UNION DES ASSOCIATIONS  
D'ENVIRONNEMENT DE SEINE-SAINT-DENIS

**Objet : demande de régularisation de l'autorisation environnementale Vaujours.  
(24 novembre 2025 au 30 décembre 2025)**

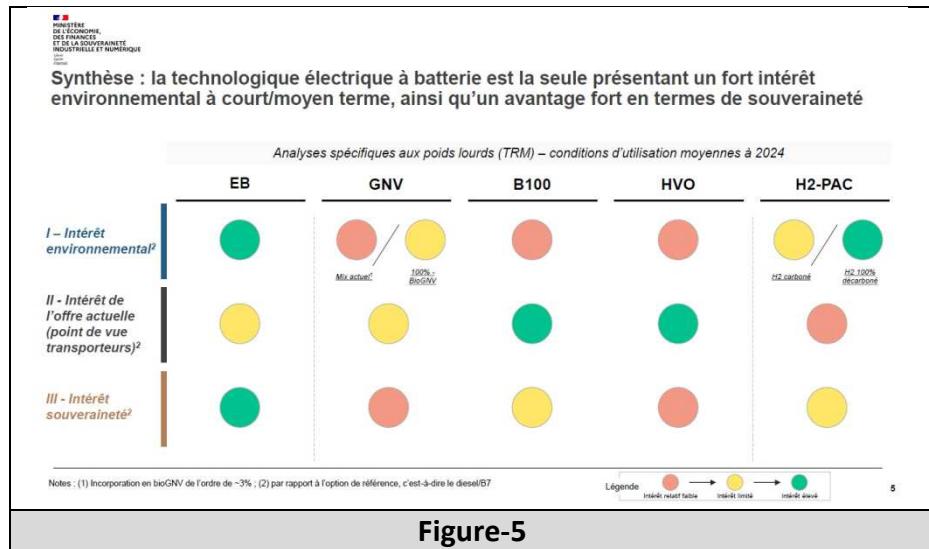
Alors que l'étude d'impact du projet présenté en 2022 était insuffisante, le bureau d'étude CITEPA a tenté de répondre aux exigences du TA de Montreuil dans une approche très sommaire de réduction des GES fondées sur des aspects purement technologiques, loin d'une analyse des mesures ERC exigées par la loi et permettant de minimiser les émissions de GES générées par l'exploitation de la carrière.

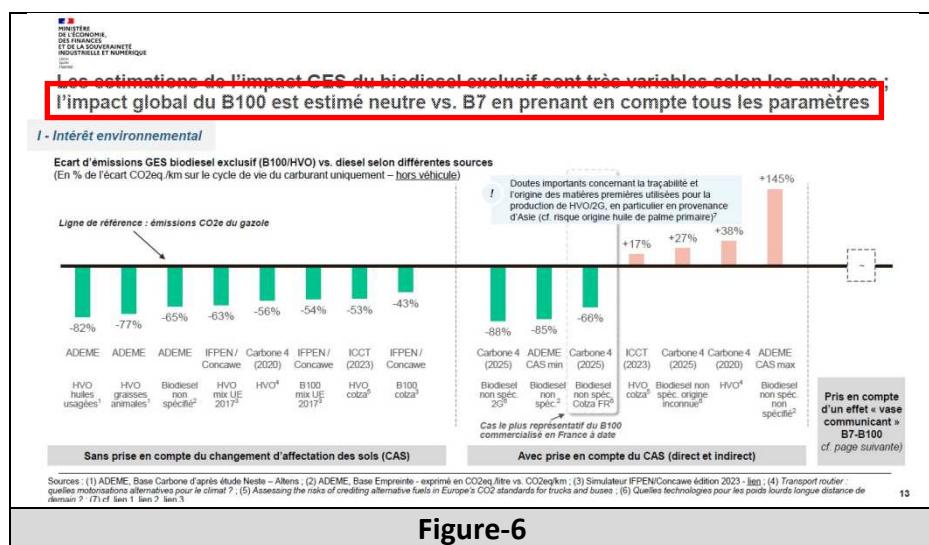
La synthèse de cette étude affirme que la technologie électrique à batterie est la seule présentant un fort intérêt environnemental. (Figure-5).

**Figure-6**

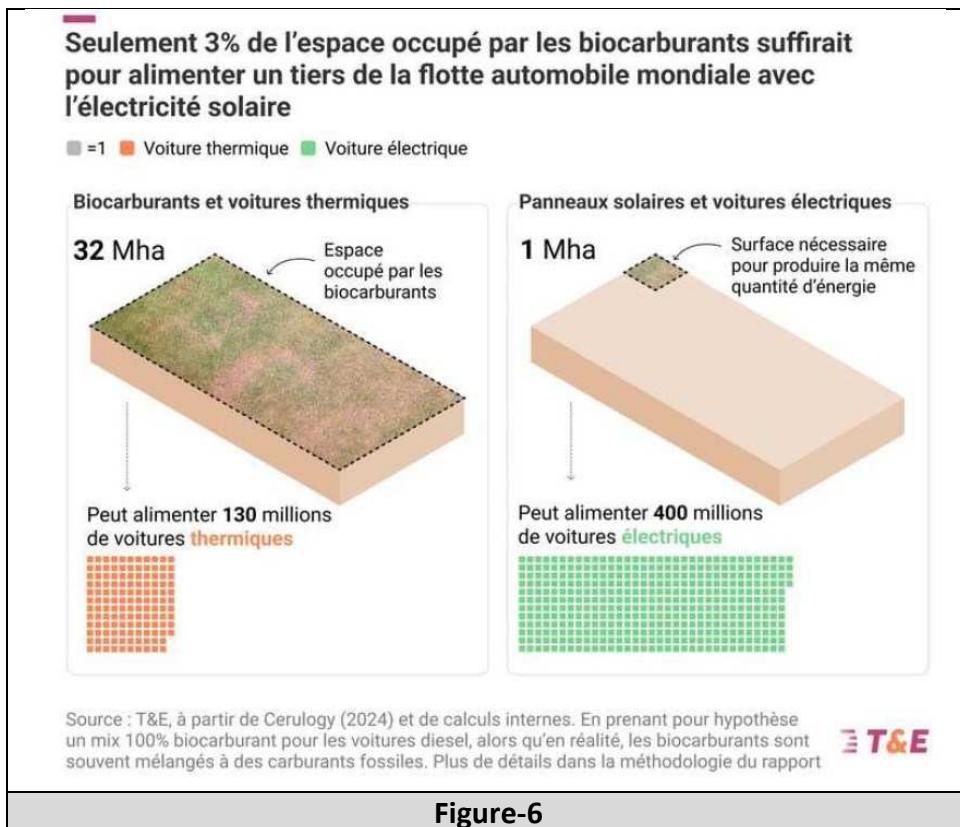
Les affirmations de Placoplatre, défendant en réunion publique ce type de méthode (page 13 de la note du ministère) ne résistent pas à l'ensemble des analyses. (Figure-6)

Une analyse du mois d'octobre du magazine « Transport & Environnement » (T&E) accentue les contradictions de ce leurre technologique en affirmant que « *les biocarburants émettraient davantage de CO2 que les carburants fossiles qu'ils remplacent* », en s'appuyant sur l'analyse détaillée du cycle de vie et des effets indirects.

Pour T&E il s'agit d'un énorme gaspillage de terres. L'utilisation de seulement 3 % de ces terres pour l'énergie solaire permettrait de produire la même quantité d'énergie. Les véhicules électriques étant beaucoup plus efficaces que les voitures à carburant fossile, cela suffirait pour alimenter près d'un tiers du parc automobile mondial actuel. (Figure-6)

Figure-10

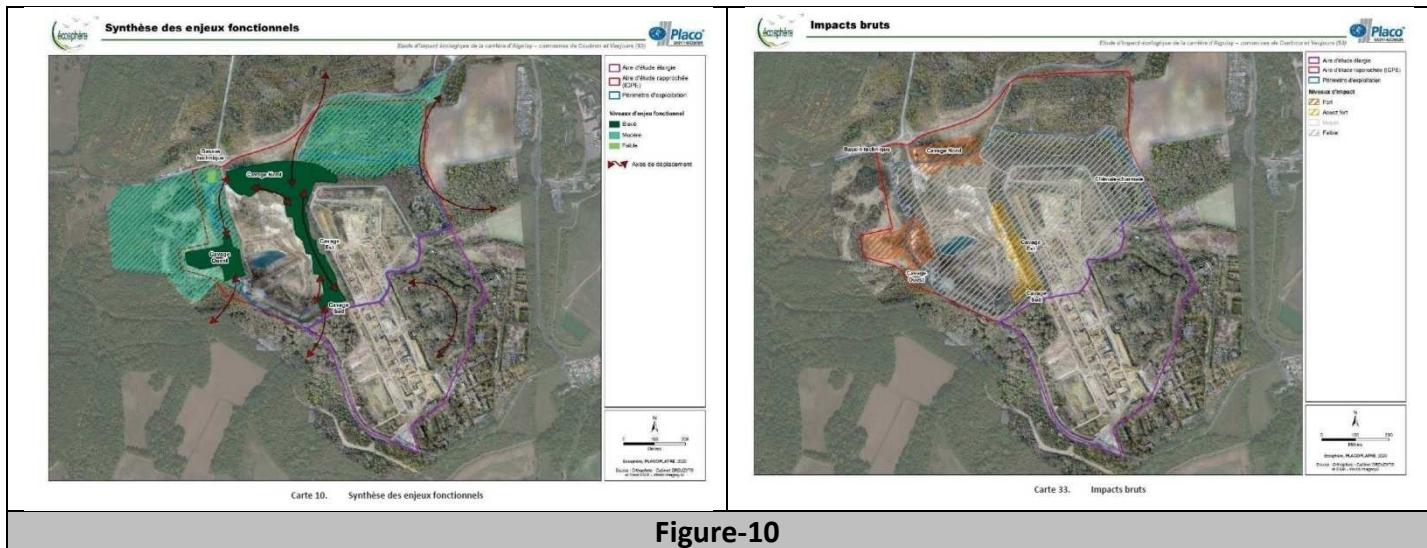
Les cartes 10 et 33 en pages 136 et 194 de l'étude d'impact démontrent l'abandon par Placoplatre des cavages Est et Sud, pourtant :

- mesurés par un niveau d'impact « assez fort » dans la « mesure des impacts bruts »
- évalués par un «niveau d'enjeu fonctionnel élevé dans la « synthèse des enjeux fonctionnels ».

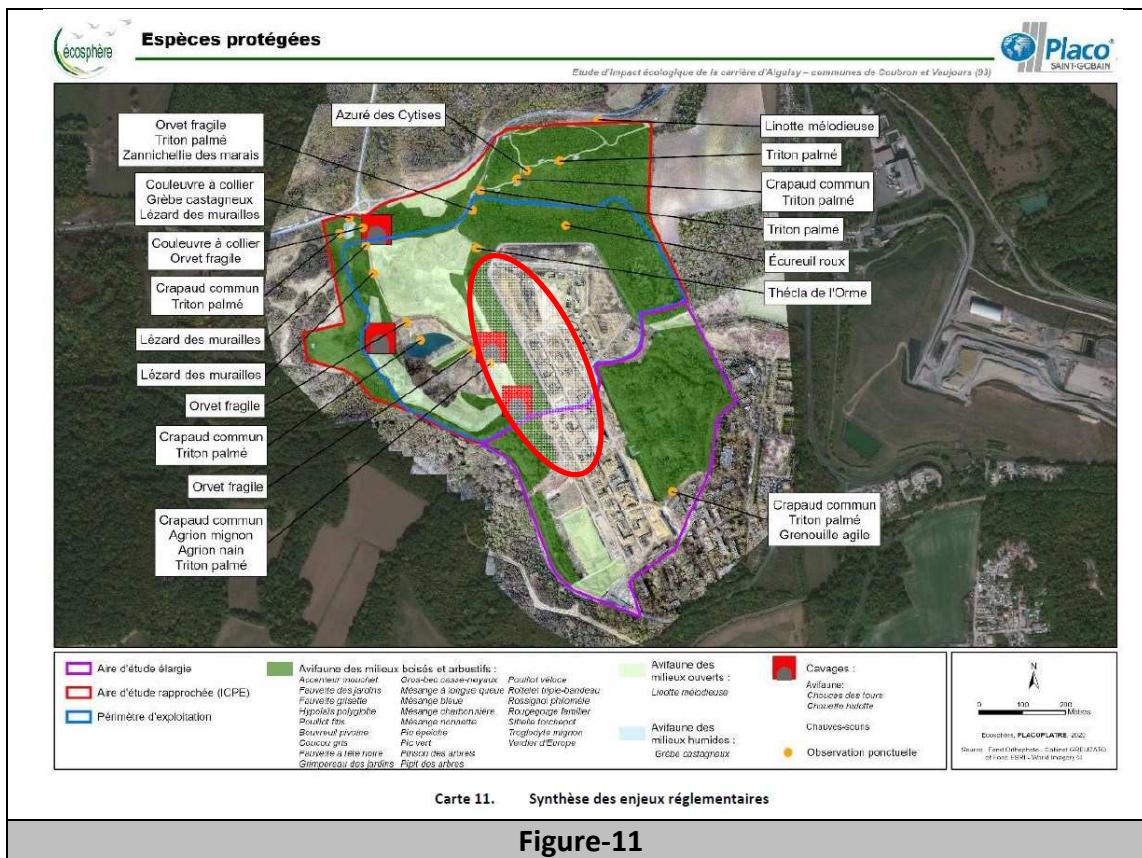
La carte 11 de l'étude d'impact situe enfin la situation des espèces protégées détruites sur le site. (Figure-11).

L'exploitation prévue sur l'espace cerclé de rouge sur la figure 11 identifie la destruction des habitats et des espèces présentes.

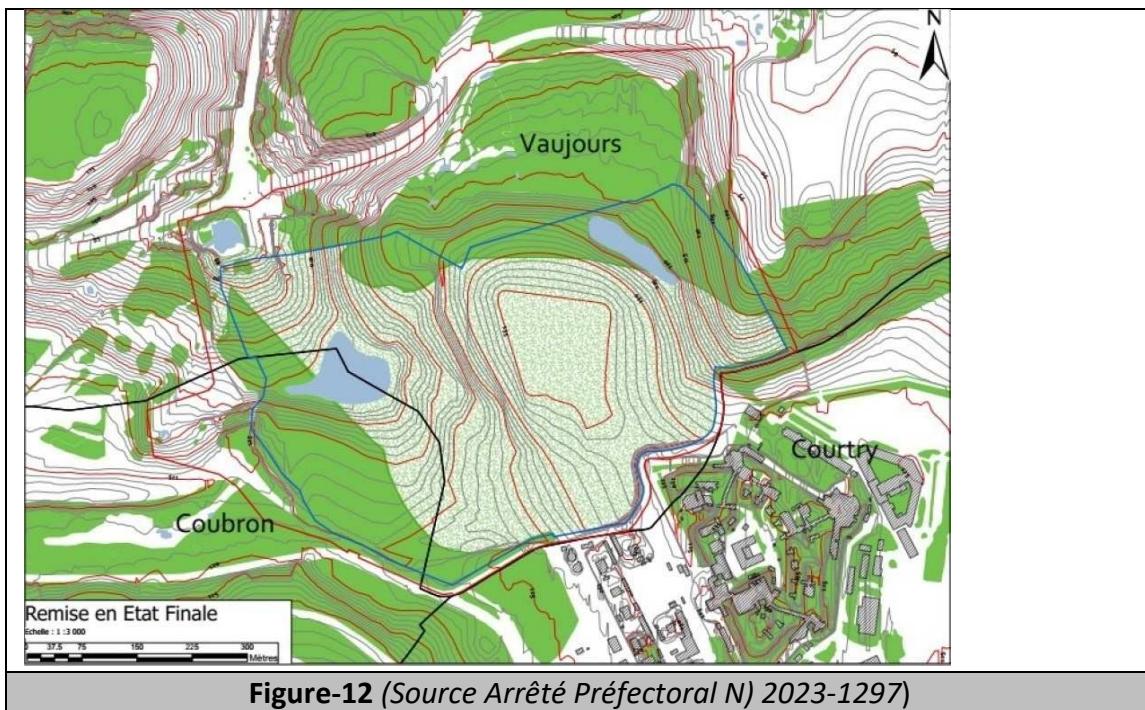
Placoplatre n'a pas souhaité répondre aux demandes faites en réunion publique de généraliser cette ORE à l'ensemble du site à l'issue de la remise en état après exploitation. Alors que les projets d'ORE annoncés par Placoplatre sont notoirement insuffisants, c'est la totalité du site qui doit être sanctuarisée (Préconisation du SDRIF-E) dans un premier temps pour une période de 99 ans. Il s'agit d'éviter sur le Fort de Vaujours de reproduire le désastre environnemental engagé par Placoplatre à proximité sur l'ancienne carrière de Vil-leparisis.

**Il est ici proposé à Placoplatre d'affirmer une « Intention » de contrat ORE sur le site présenté dans son état final, (Figure-12) à l'identique de l'intention déjà envisagée avec le Conservatoire d'espaces naturels d'Ile-de-France.**

Figure-13

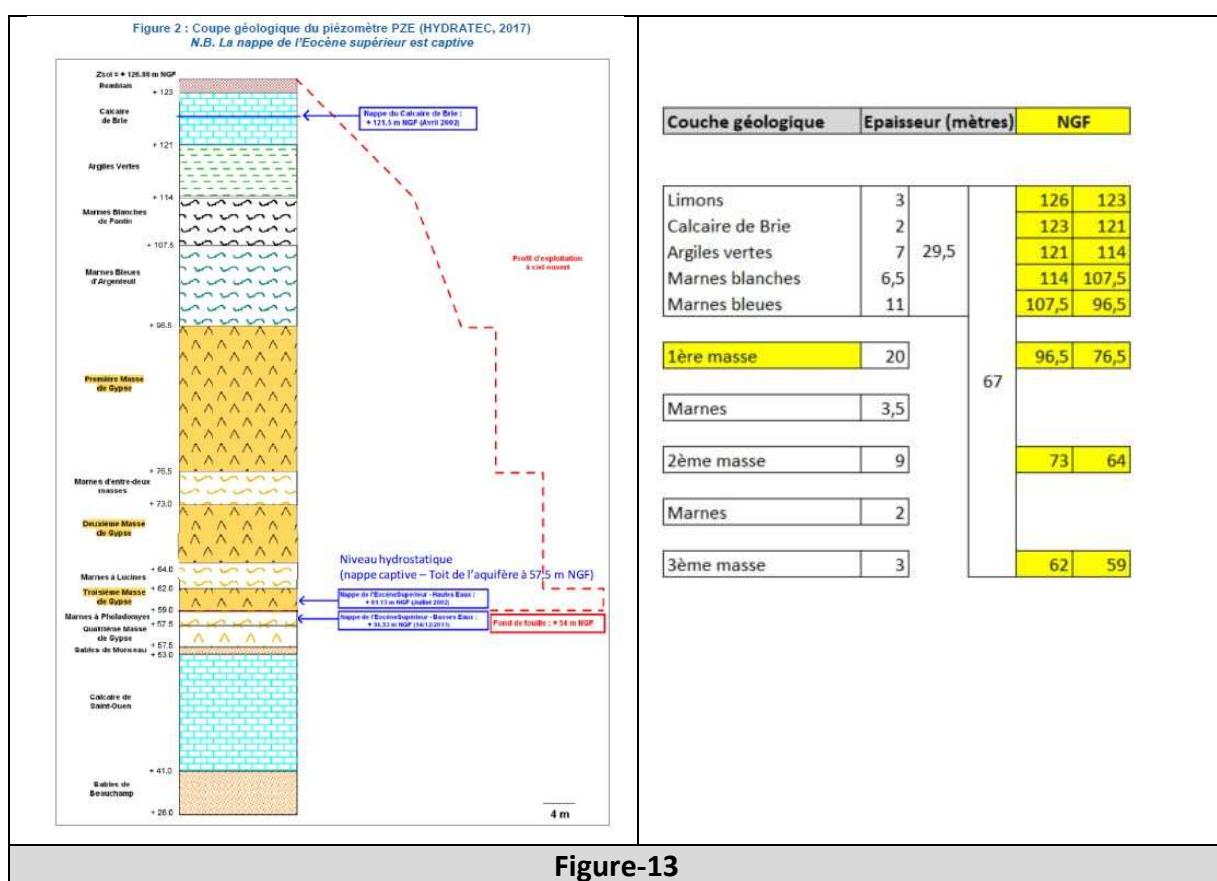
Pour mémoire l'exploitation du gypse nécessite la découverte de terres constituées de différentes structures géologiques sur une hauteur de près de 30 mètres. (Figure-13).

Figure-14

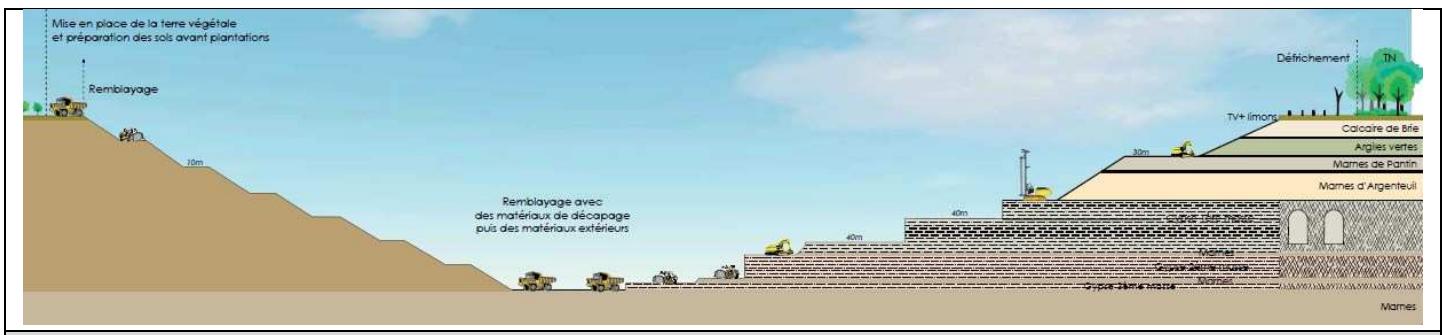
Afin d'éviter les risques de glissement de terrain observés sur des carrières de ce type, préserver le rythme d'exploitation du gypse et la sécurisé des travailleurs, des règles précises (Figure-14) ont été définies aussi bien pour la pente des talus que pour les risbermes. (*Partie plane aménagée à mi-hauteur du talus d'un canal, d'un barrage, etc. afin d'augmenter la stabilité de l'ouvrage et de servir de passage pour l'entretien.*)

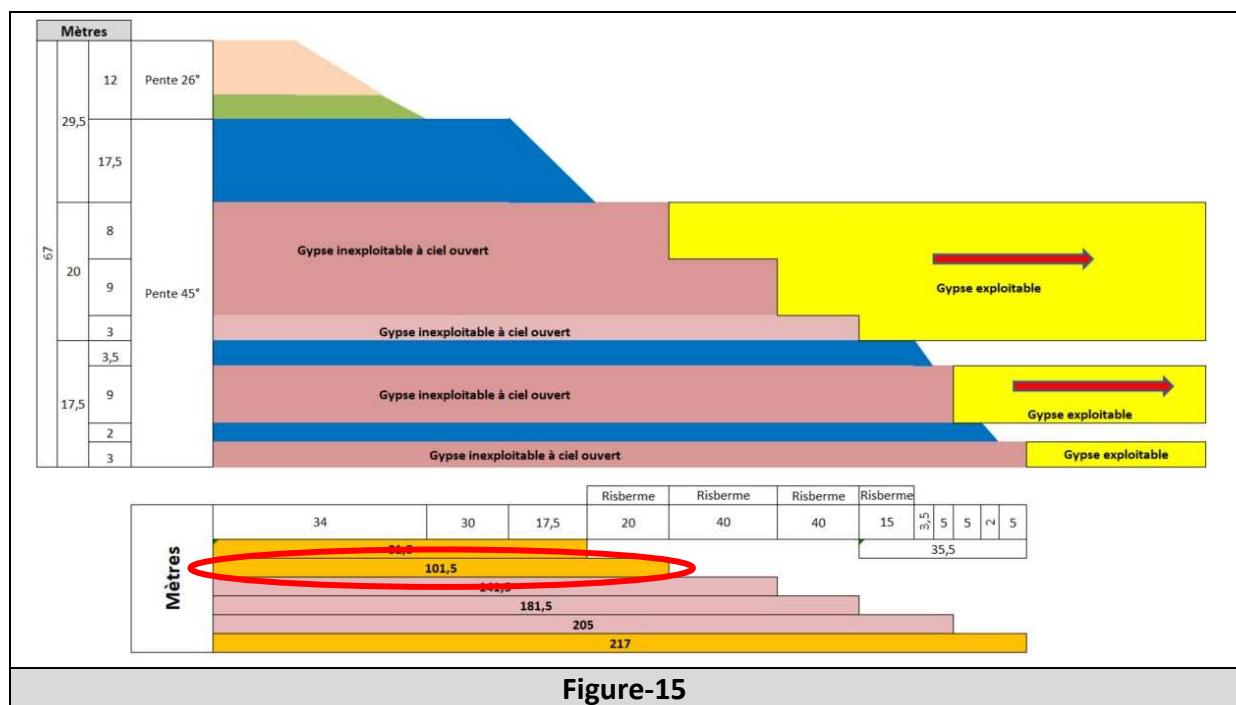
Compte tenu des impératifs de sécurité concernant les profils de découverte et d'exploitation du gypse la figure-15 suivante concrétise sommairement mais de manière explicite les niveaux de gypse « exploitable » et les niveaux « non exploitable » pour une exploitation à ciel ouvert.

Ces différents niveaux vont permettre d'évaluer par la suite les volumes de gypse « perdus par l'exploitation à ciel ouvert » mais exploitables « par une exploitation en souterrain ».

Figure-16

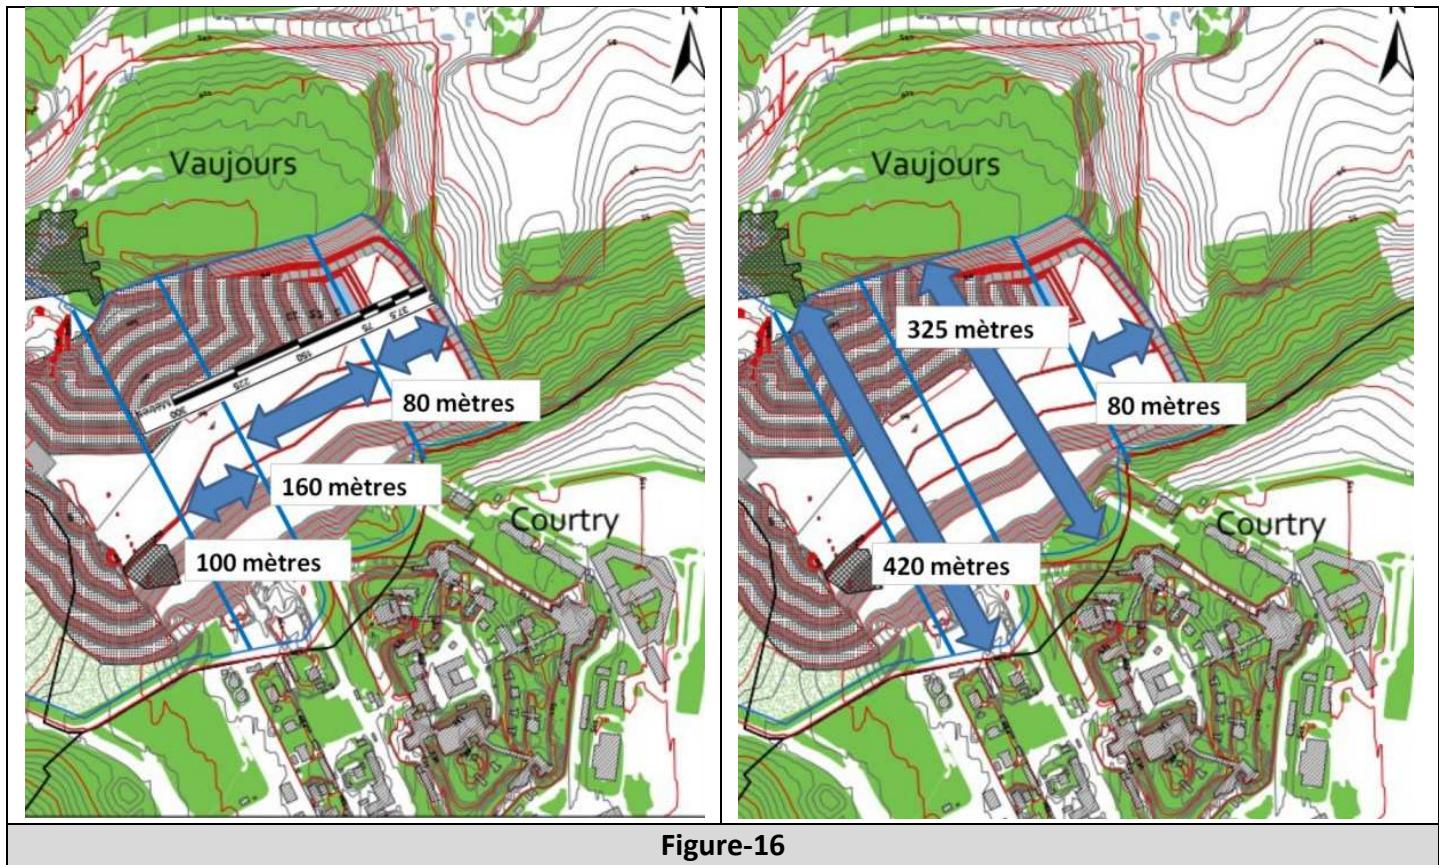
Paramètres de calcul sur la zone « Fort de Vaujours » en Figure-16.

Zone « 160/325 mètres ». (Figure-17)

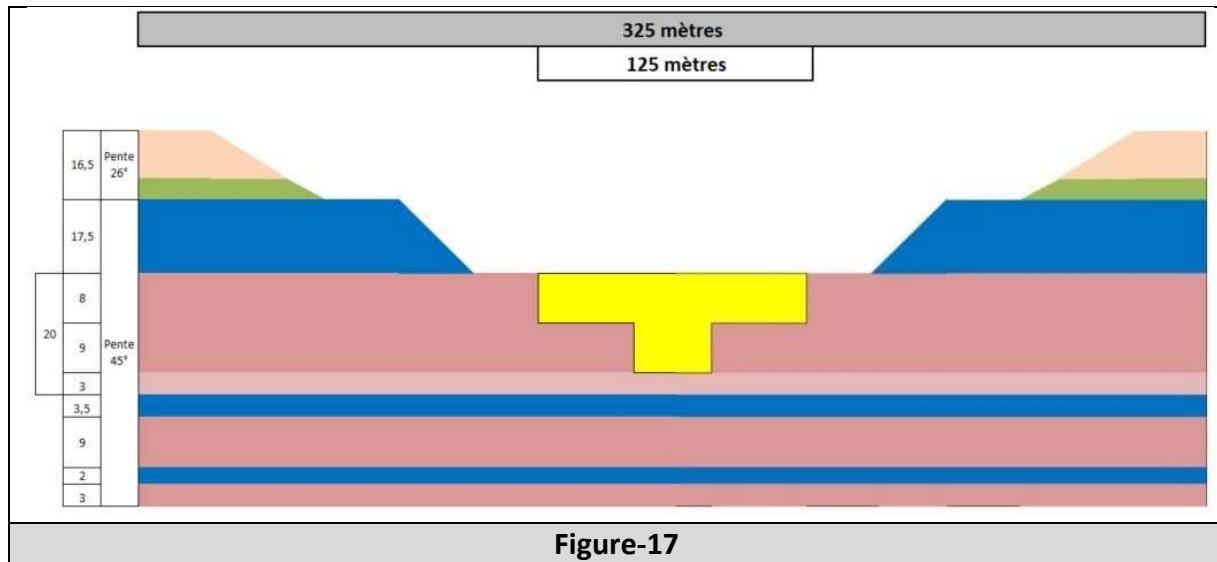
En fonction des profils réglementaires définis en figure-15, dans la zone « 80 mètres », le gypse ne peut pas être exploité en fonction du profil de la figure-15 qui stipule une exploitation possible à partir de 105 mètres.

Sur cette zone seulement 15% du gypse de 1<sup>ère</sup> masse peut être extrait.  
 La 2<sup>ème</sup> masse et la 3<sup>ème</sup> masse ne sont pas exploitables.

Zone « 100/420 mètres ». (Figure-18)

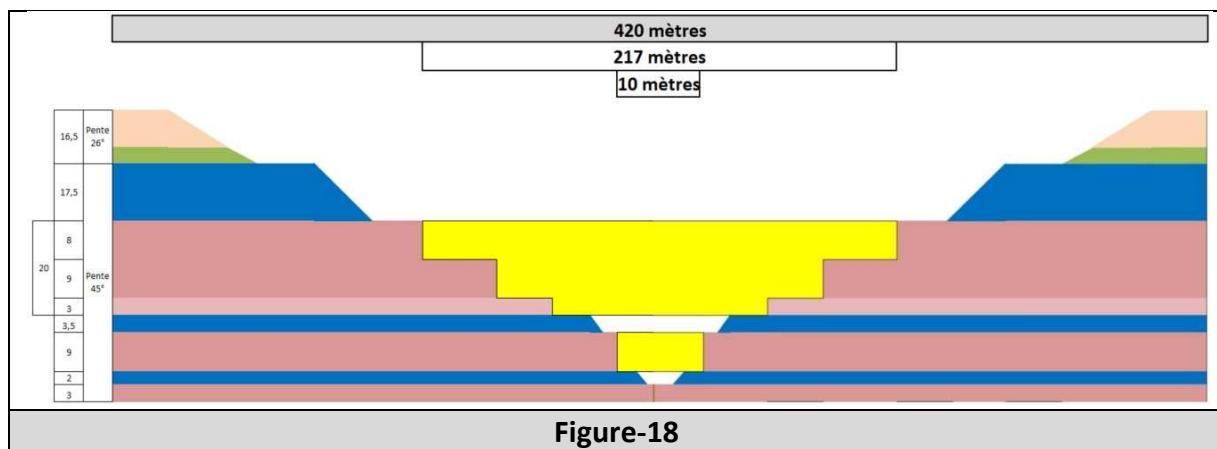
Sur cette zone seulement 35% du gypse de 1<sup>ère</sup> masse peut être extrait.  
 5% à 10% de la 2<sup>ème</sup> masse pourra être extraite  
 La 3<sup>ème</sup> masse n'est pas exploitabile.

Globalement sur la zone « Fort de Vaujours » seuls 25% du gypse de 1<sup>ère</sup> masse serait extrait, alors qu'un maximum de 10% du gypse de 2<sup>ème</sup> masse serait pour sa part extrait.

**Sur cette zone l'exploitation souterraine serait plus « rentable » que l'exploitation à ciel ouvert.**
